Anlage 6.2.6.a
(3 Seiten)

06.08.2020

BP 94/3I-1 Hasenheide Nord-Ost
Ihre Nachfragen zu GW-Koten etc.

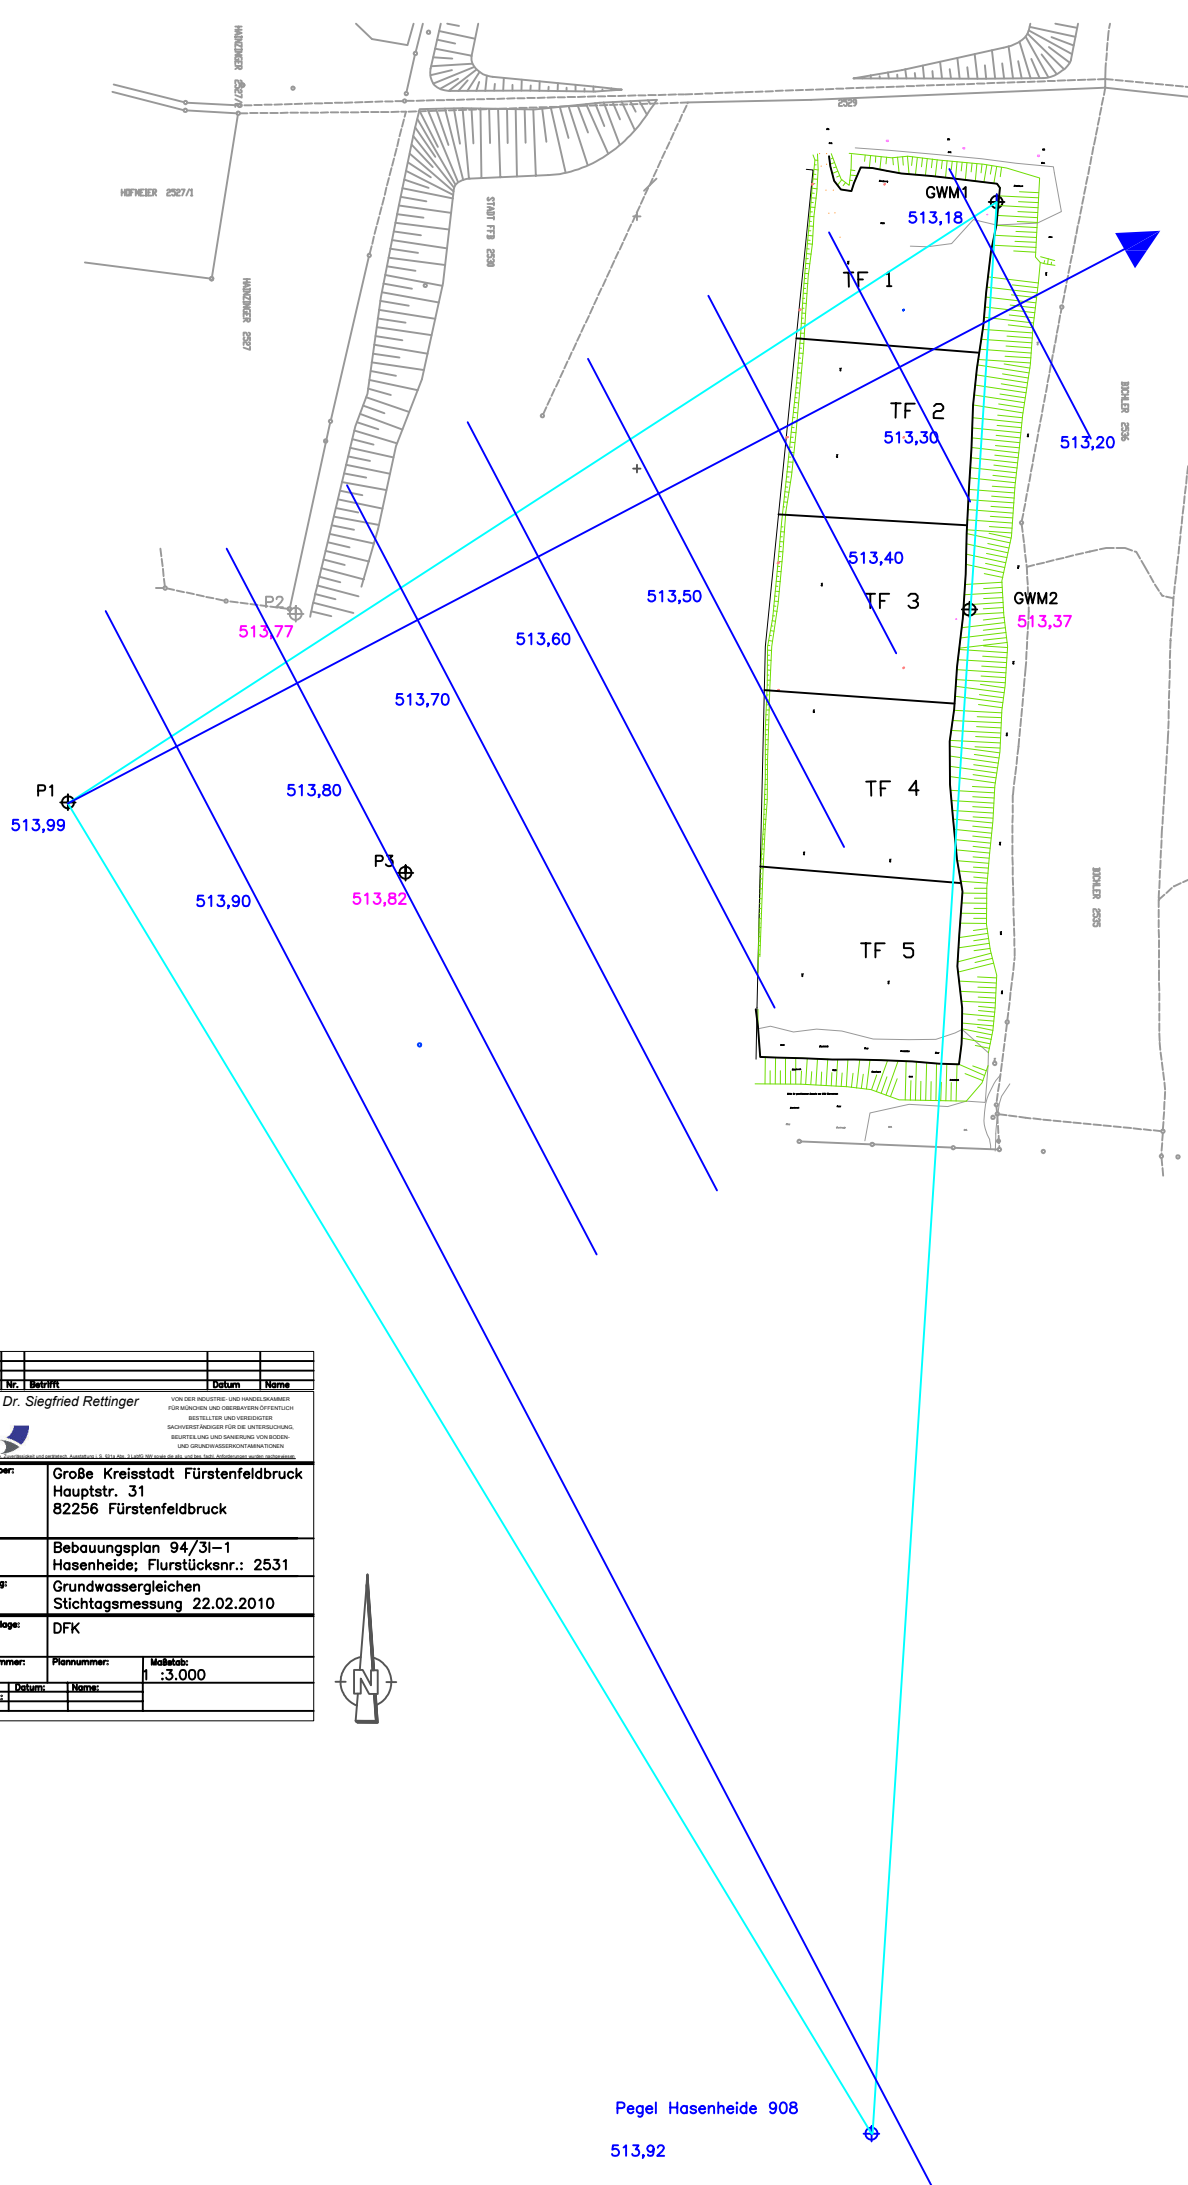
- In unserem Schreiben vom 14. Juli 2020 wurde von uns die neue Konstruktion und Herleitung der Wasserstände auf das Bebauungsplan-Areal dargestellt. Da die Meßstellen der Stichtagsmessung (P1, P2, P3, GWM1 und GWM2) einerseits weit auseinander liegen (siehe Anlage) und zudem die Meßstellen P2 und P3 sowie GWM1 und GWM2 paarweise jeweils ähnliche Druckhöhen aufweisen, konnten nicht mehrere hydrologische Dreiecke sinnvoll angelegt werden. Da also die Voraussetzungen für die Konstruktion nichtlinearer Isohypsen mit mehreren hydrologischen Dreiecken ungünstig waren, hätten diese u. E. auch nicht zu einem besseren Ergebnis geführt. Aus diesem Grund wurde für die fünf Messpunkte nur **ein** hydrologisches Dreieck konstruiert bzw. eingepasst, das natürlich nicht jedes Potential absolut exakt wiedergeben kann.
